NOTA TÉCNICA N ° 64/2017

Ref: Procedimento de Apoio à Atividade Fim 0024.12.002787-5

1. **Objeto:** Estação Ferroviária de Brumadinho
2. **Endereço:** Rua Barão do Rio Branco s/n° - centro
3. **Município:** Brumadinho
4. **Proprietário:** Utilizado pela MRS logística (escritório e pátio de manobras)
5. **Proteção:** Tombamento municipal Decreto n° 26/2004
6. **Objetivo:** Analisar as obras de restauração realizadas na Estação Ferroviária de Brumadinho
7. **Considerações preliminares:**

Figura 01 – Perímetro de tombamento da Estação Ferroviária de Brumadinho.

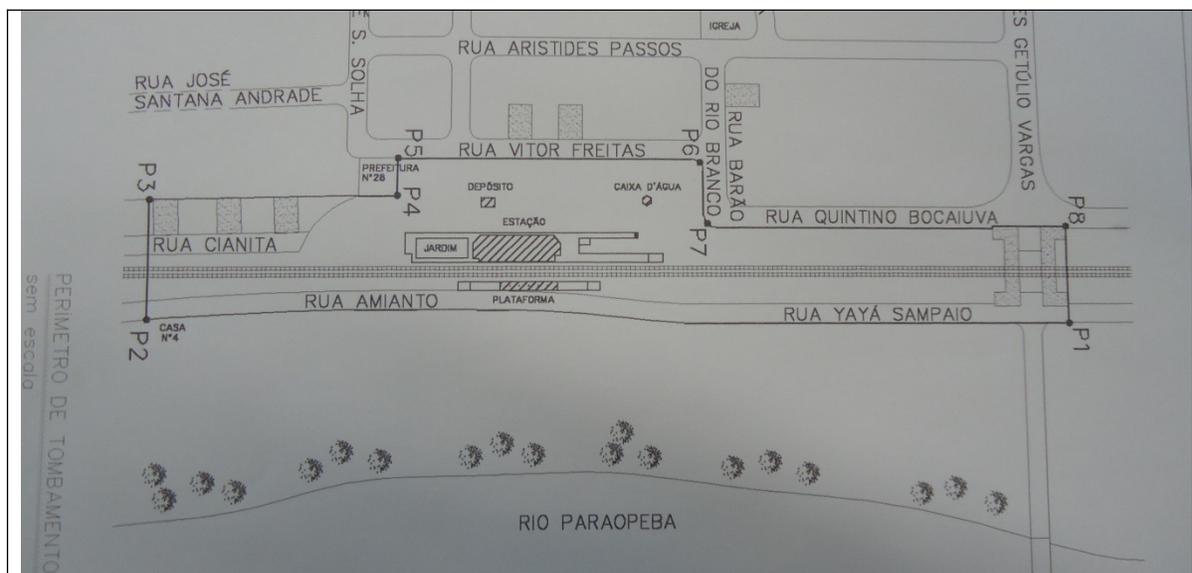
Constatamos que houve grande avanço no que se refere à recuperação e promoção de uso ao prédio principal da Estação Ferroviária e seu entorno imediato. Entretanto, não foram citadas nos documentos enviados informações acerca de intervenções nos prédios e elementos anexos (caixa d'água, muro e escada de pedras, casa do agente e / ou engenheiro, depósito e outras edificações no entorno).

Ressaltamos que o perímetro de tombamento da Estação Ferroviária de Brumadinho abrange os anexos, que fazem parte do conjunto e da dinâmica do funcionamento do complexo da estação, devendo ser tratados de forma integrada com o prédio principal.
